COMISIUNEA MONUMENTELOR ISTORICE

Bis. Com Olina - Bis. Sf. Gheorghe

REFERAT.

Biserica din Oltina, jud. Constanta.

Plan bazilical

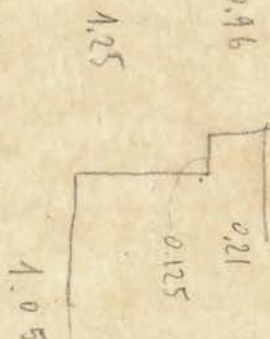
Toată biserica (ziduri și stâlpi) se  
aplecă înspre Nord

Zidul Sud se apleacă și el în afară,

Subzidiri la cele 4 colțuri  
la zidurile Nord și Sud

Bis. Oltena I

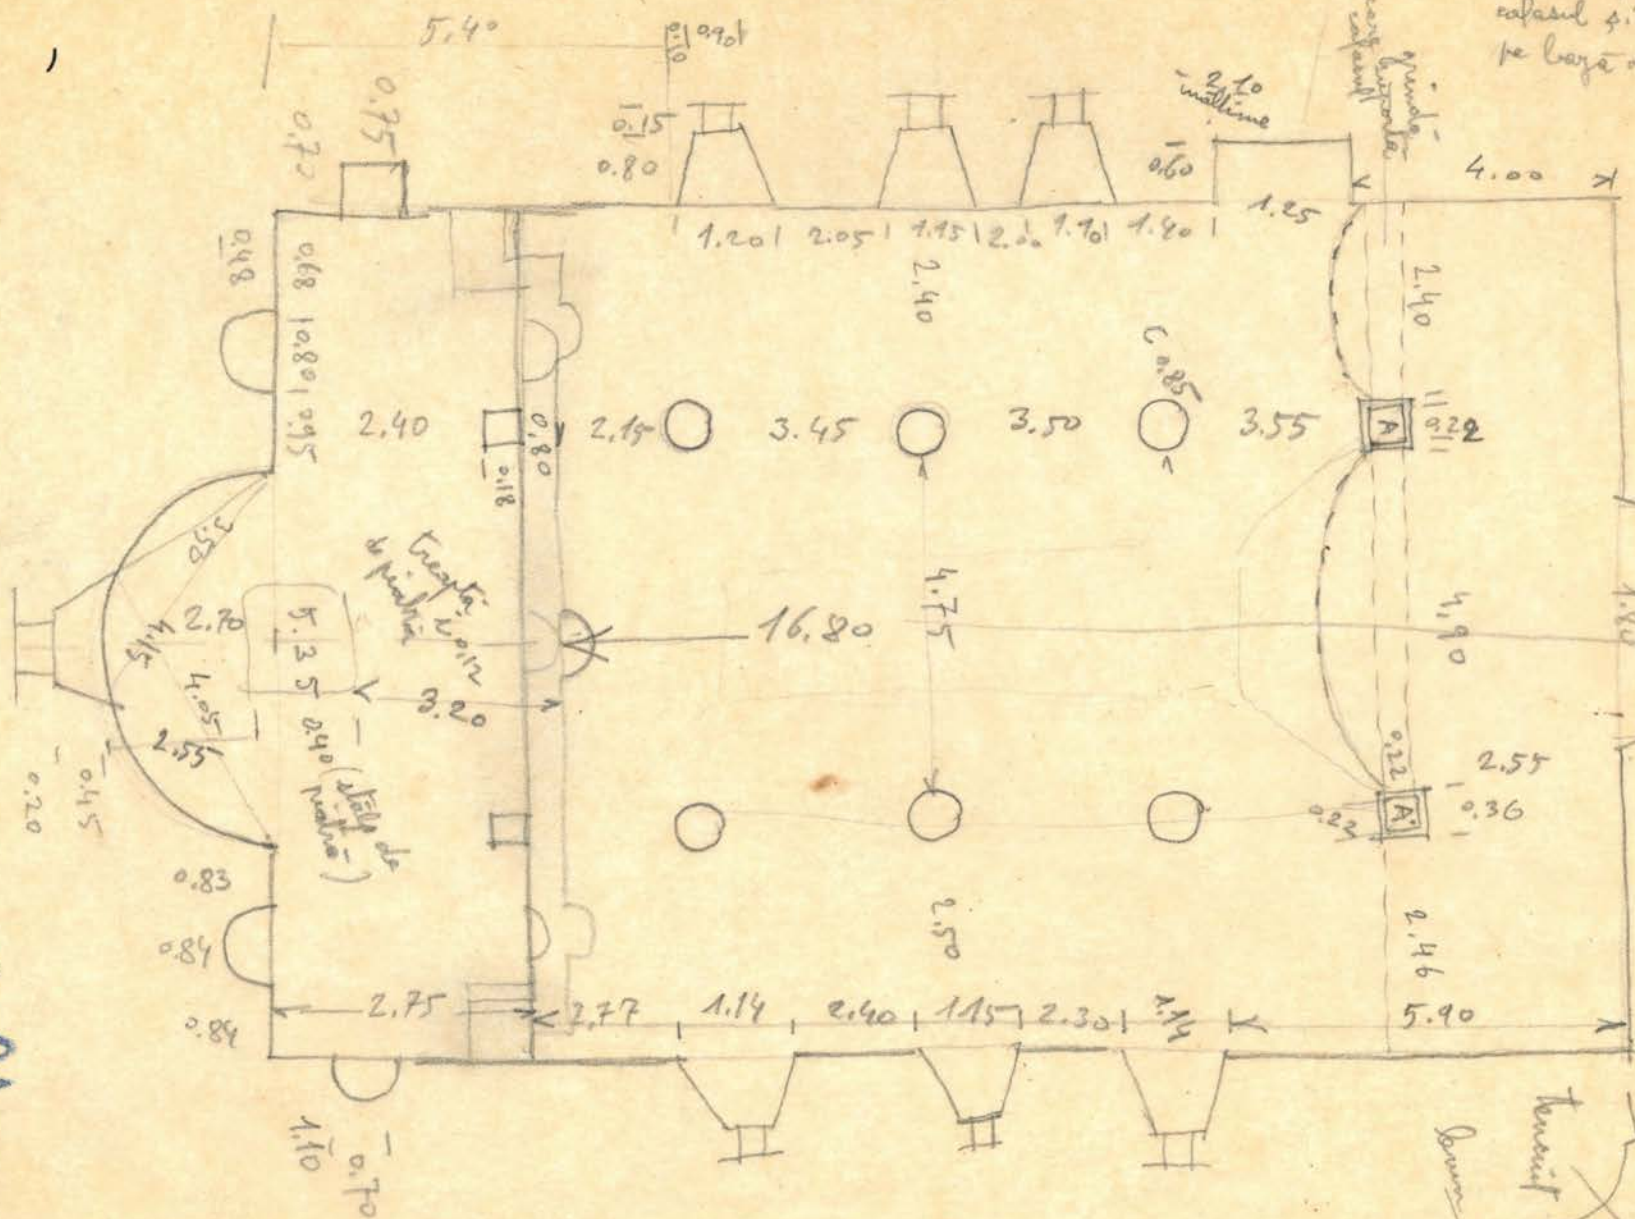
Ușă astupată (cu cadru de piatră)

A-A' stâlpi de stejar susținând  
căpșorul și bolta (colțul) apăsate  
pe baze de piatră

Olina II

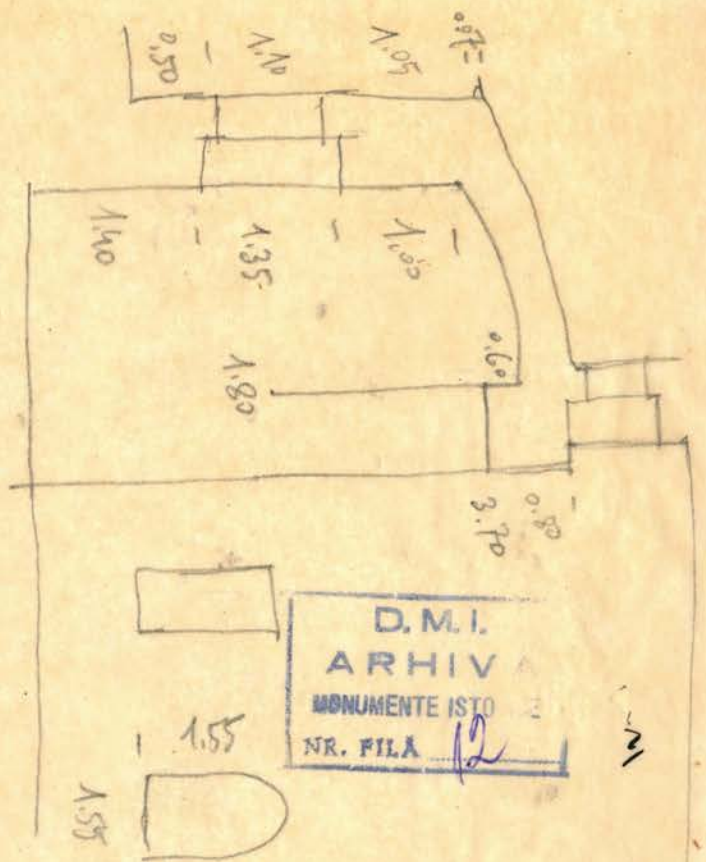
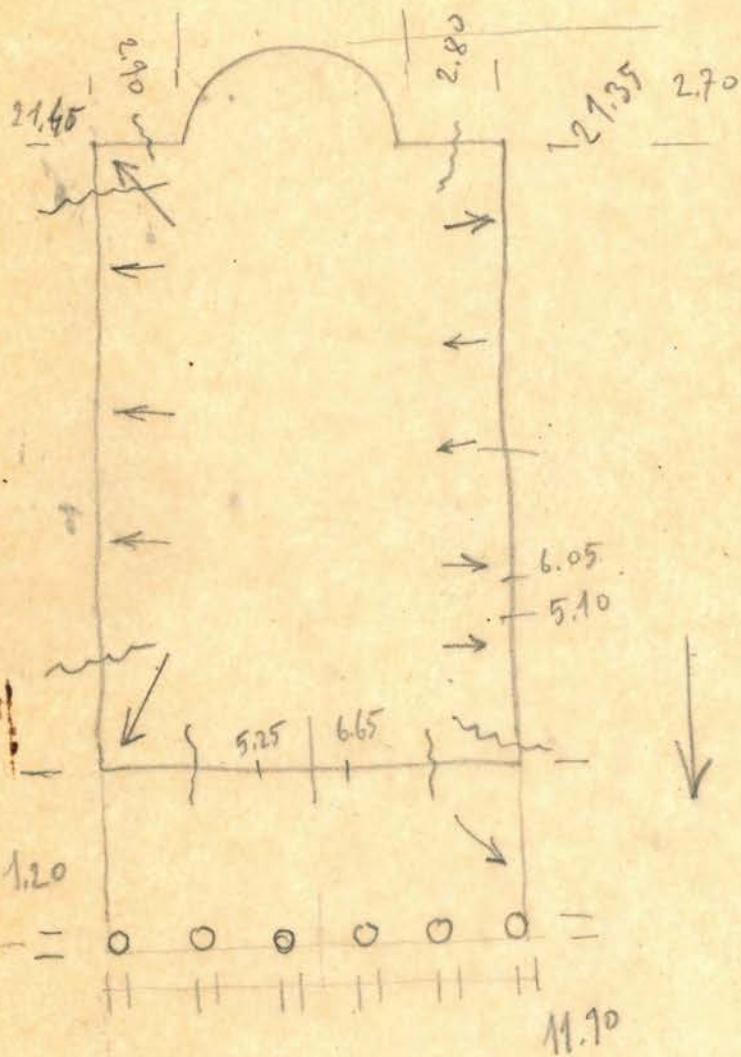
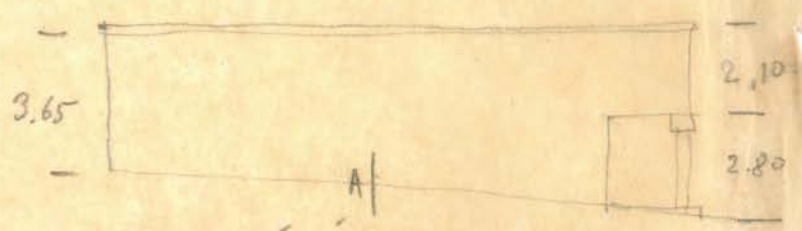
Nu există soclu  
 Fundația de piatră  
 Terenul în pantă mare

Cornușă de piatră profilată.

fundația în  
 punctul A este de 0.75
